Акт осмотра плоской кровли из битумных и битумно-полимерных рулонных материалов на стадии монтажа

Осмотр 1
№ ... от ... 2022 г.

Система: Аналог - ТН-КРОВЛЯ Стандарт

Внешние углы

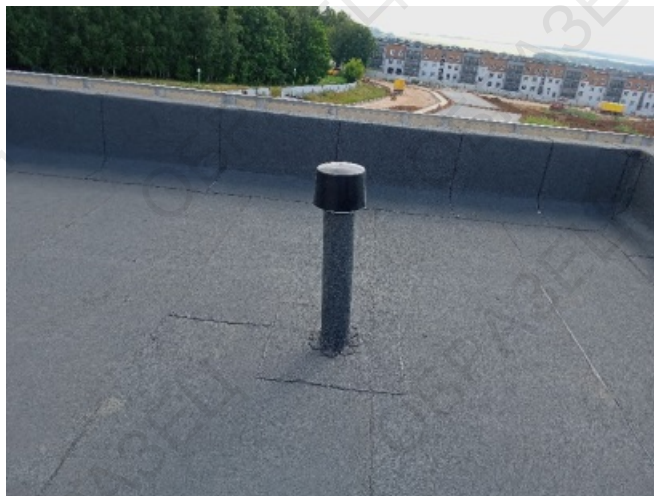
- ✗ Отсутствуют слои усиления в местах подрезки материала.

- ❗ Необходимо устраивать слой усиления в местах подрезки материала на углах размером 200 x 300 мм для исключения возможных протечек.
